改善箇所説明図

緊急通報装置において、車載通信モジュールの制御プログラムが不適切なため、緊急通報が自動または手動で行えないことがある。そのため、保安基準第43条の8（事故自動緊急通報装置の基準）に適合しなくなるおそれがある。

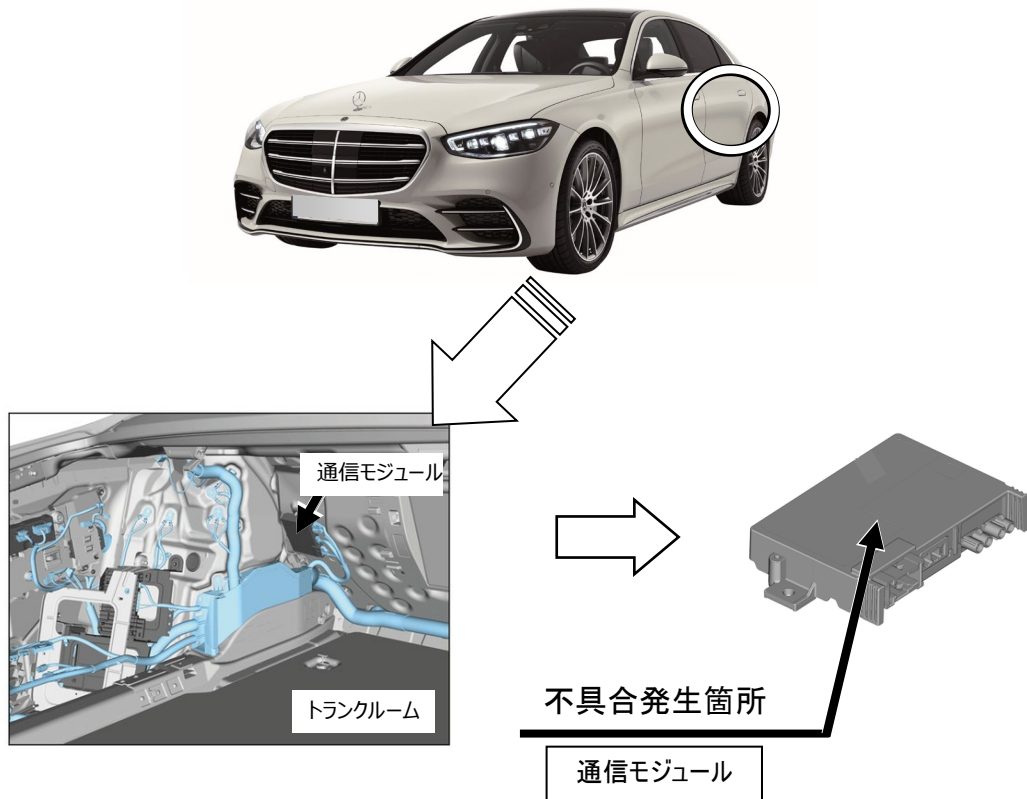
注: は制御プログラムを対策仕様に書き換える部位を示す

全車両、車載通信モジュールの制御プログラムを対策仕様に書き換える。
